Mission régionale d'autorité environnementale

Avis délibéré sur le projet de parc photovoltaïque sur la commune de Lagarde (57) et de poste électrique de raccordement sur la commune de Réchicourt-le-Château (57) porté par la société SOLEFRA 29 SAS

n°MRAe 2024APGE140

Figure 3: Plan d'implantation du parc photovoltaïque

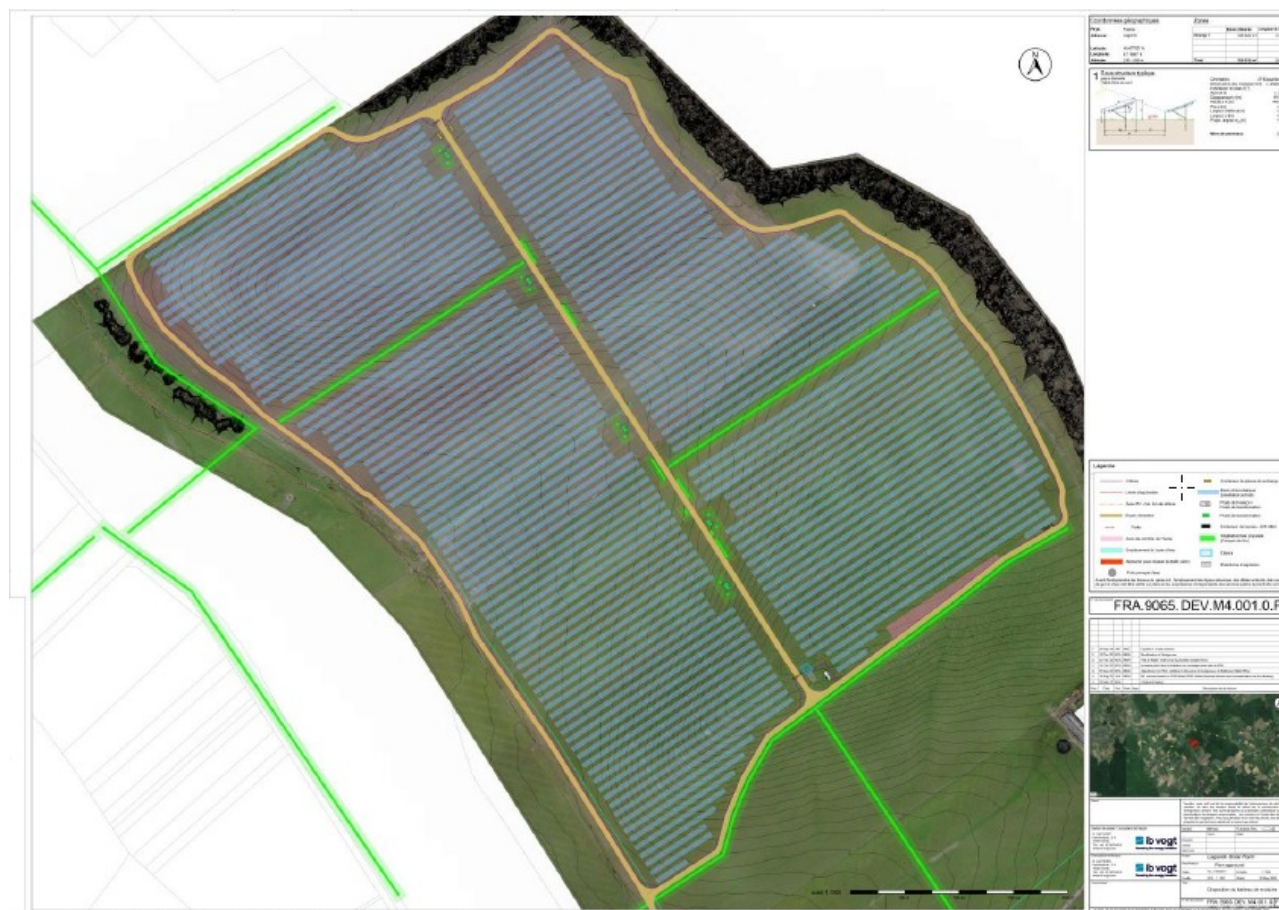
L'Ae recommande au pétitionnaire de comparer les alternatives possibles pour les choix de la technologie des panneaux photovoltaïques à installer en prenant en compte notamment le moindre impact environnemental (risque de pollution et optimisation du rendement) et les possibilités de recyclage .
